R20TS0896JJ0100

## RX ファミリ

## フラッシュ モジュール Firmware Integration Technology,

RX ファミリ フラッシュ モジュール Firmware Integration Technology (以下、フラッシュモジュール) のアプリケーションノート(R01AN2184)の訂正に関する注意事項を連絡します。

- 「5.3.1.1 RAM からコードを実行してコードフラッシュを書き換える場合」の対策についてフラッシュモジュールの Rev. 4.90 のアプリケーションノートの Page 85 に記載している「1. RAM 領域に"RPFRAM"セクションを追加します。」の内容を修正後の内容に読み替えて実施してください。

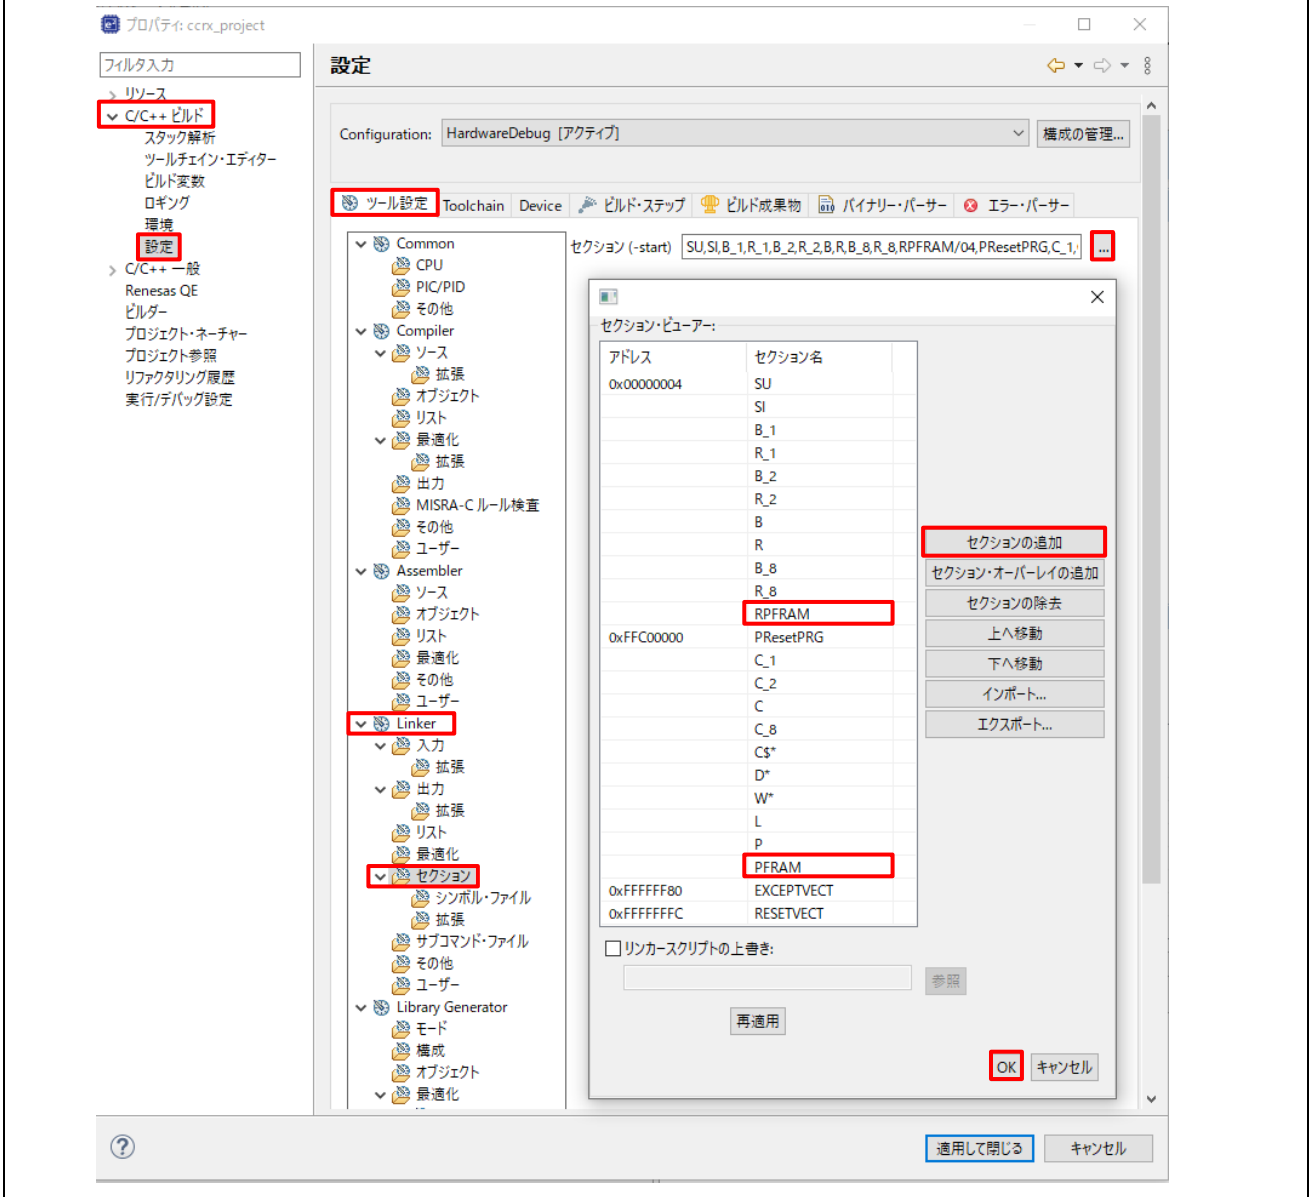
「1.3 発生条件」に記載したスマート・コンフィグレータを使用してフラッシュモジュールを組み込んだあと、アプリケーションノートの「5.3.1.1 RAM からコードを実行してコードフラッシュを書き換える場合」、または「5.3.1.2 デュアルバンク機能を使用してコードフラッシュを書き換える場合」にしたがってセクション設定しても、以下のようなビルドエラーが発生する場合があります。

エラーの例 : F0563100:Section address overflow out of range : "PFRAM"

- (1) 「プロジェクト・エクスプローラー」においてデバッグ対象のプロジェクトをクリックします。
- (2) 「ファイル」→「プロパティ」の順にクリックし、「プロパティ」ウィンドウを開きます。
- (3) 「プロパティ」ウィンドウで、「C/C++ビルド」→「設定」の順にクリックします。
- (4) 「ツール設定」タブを押下し、「Linker」→「セクション」の順にクリックして、「...」ボタンを押下し、「セクション・ビューアー」ウィンドウを開きます。
- (5) 「セクション・ビューアー」ウィンドウで、「セクションの追加」ボタンを押下して、RAM 領域に"RPFRAM"セクションを追加します。
- (6) 「セクション・ビューアー」ウィンドウで、「セクションの追加」ボタンを押下して、ROM 領域に"PFPRAM"セクションを追加し、「OK」ボタンを押下します。**

2. 「5.3.1.2 デュアルバンク機能を使用してコードフラッシュを書き換える場合」の対策についてフラッシュモジュールの Rev. 4.90 のアプリケーションノートの Page 87 に記載している「1. RAM 領域に”RPFRAM2”セクションを追加します。」の内容を修正後の内容に読み替えて実施してください。

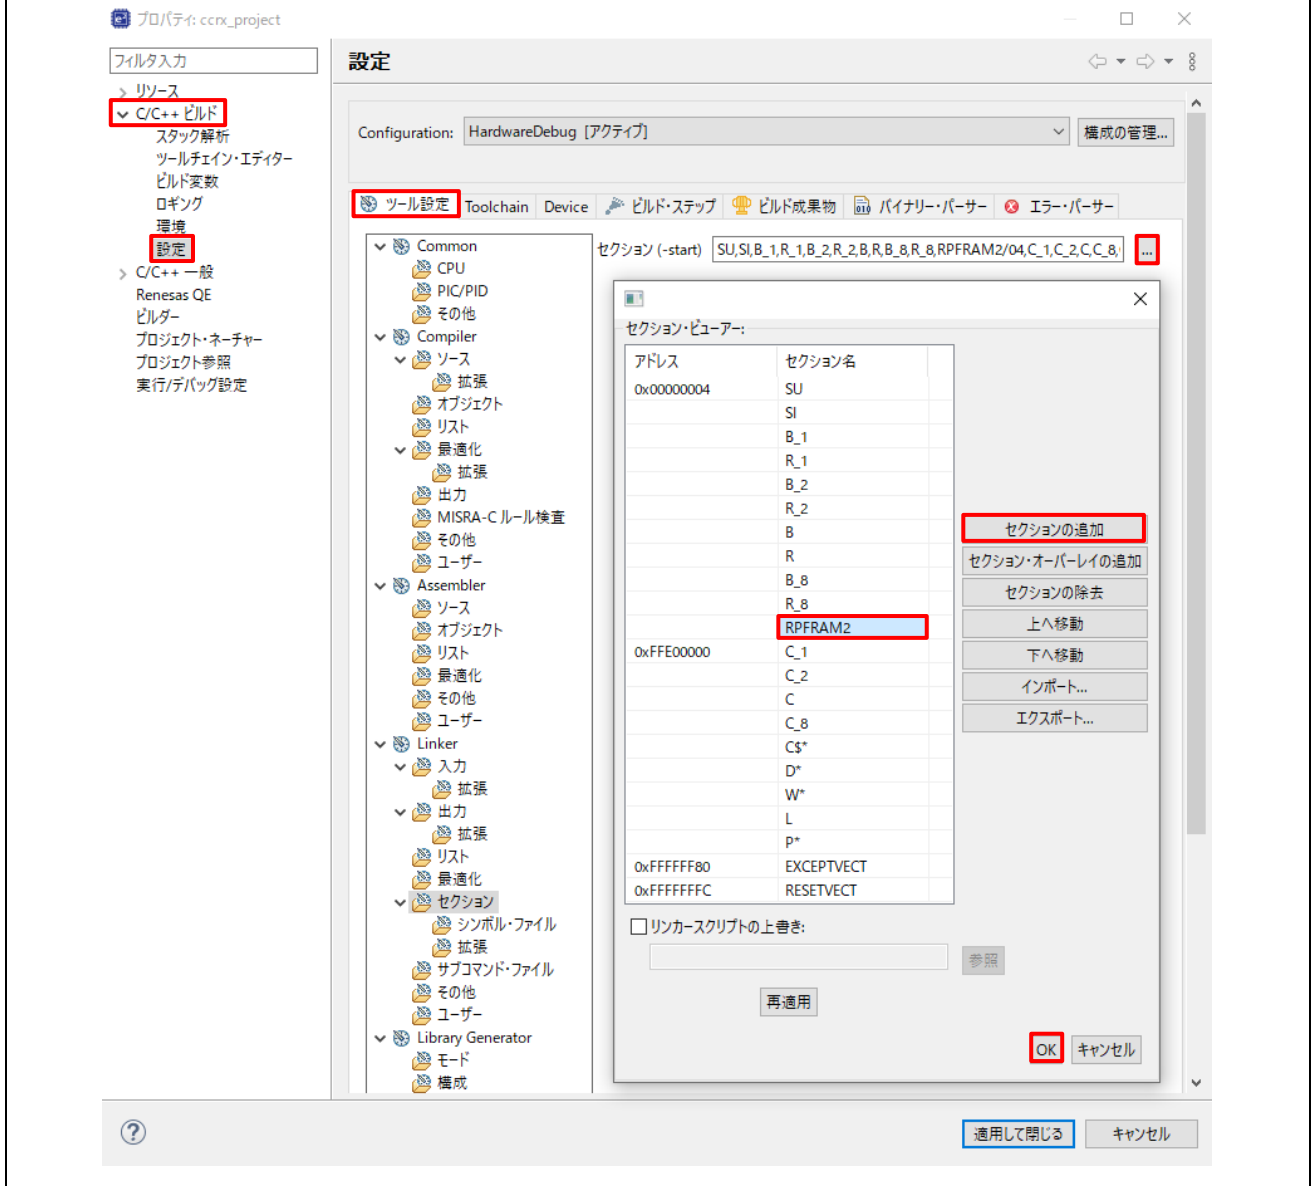
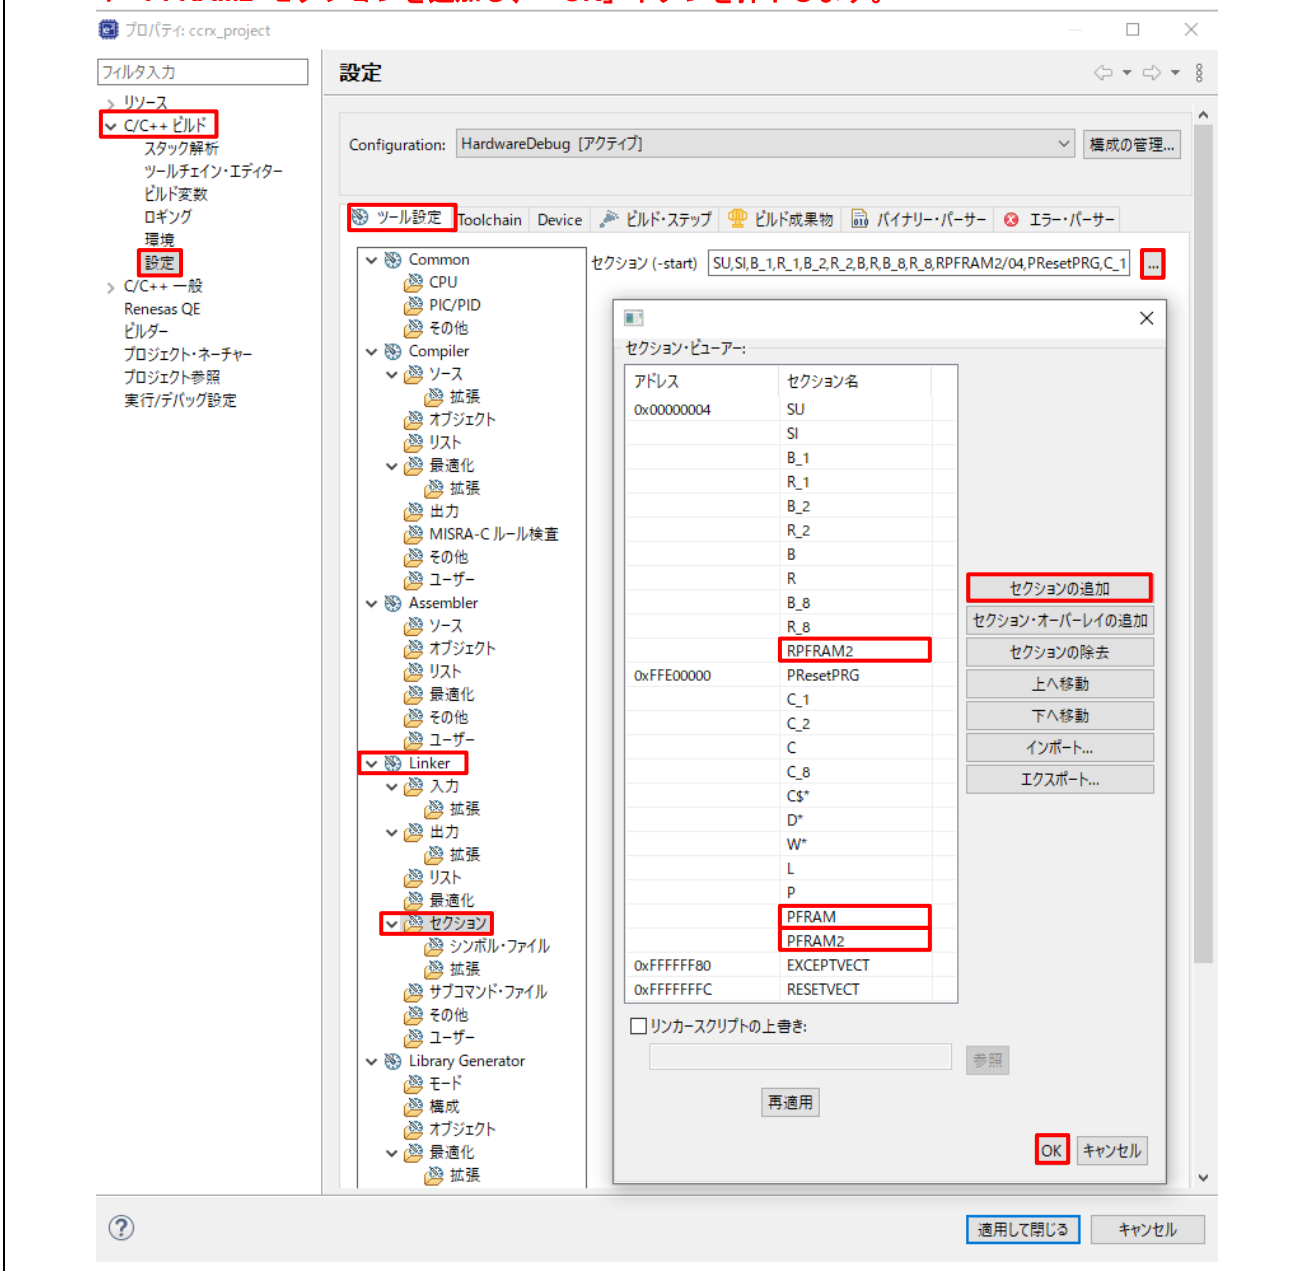
- (1) 「プロジェクト・エクスプローラー」においてデバッグ対象のプロジェクトをクリックします。
- (2) 「ファイル」→「プロパティ」の順にクリックし、「プロパティ」ウィンドウを開きます。
- (3) 「プロパティ」ウィンドウで、「C/C++ビルド」→「設定」の順にクリックします。
- (4) 「ツール設定」タブを押下し、「Linker」→「セクション」の順にクリックして、「...」ボタンを押下し、「セクション・ビューアー」ウィンドウを開きます。
- (5) 「セクション・ビューアー」ウィンドウで、「セクションの追加」ボタンを押下して、RAM 領域に”RPFRAM2”セクションを追加し、「OK」ボタンを押下します。

- (1) 「プロジェクト・エクスプローラー」においてデバッグ対象のプロジェクトをクリックします。
- (2) 「ファイル」→「プロパティ」の順にクリックし、「プロパティ」ウィンドウを開きます。
- (3) 「プロパティ」ウィンドウで、「C/C++ビルド」→「設定」の順にクリックします。
- (4) 「ツール設定」タブを押下し、「Linker」→「セクション」の順にクリックして、「...」ボタンを押下し、「セクション・ビューアー」ウィンドウを開きます。
- (5) 「セクション・ビューアー」ウィンドウで、「セクションの追加」ボタンを押下して、RAM 領域に”RPFRAM2”セクションを追加します。
- (6) 「セクション・ビューアー」ウィンドウで、「セクションの追加」ボタンを押下して、ROM 領域に”PFRAM”セクションを追加します。
- (7) 「セクション・ビューアー」ウィンドウで、「セクションの追加」ボタンを押下して、ROM 領域に”PFRAM2”セクションを追加し、「OK」ボタンを押下します。
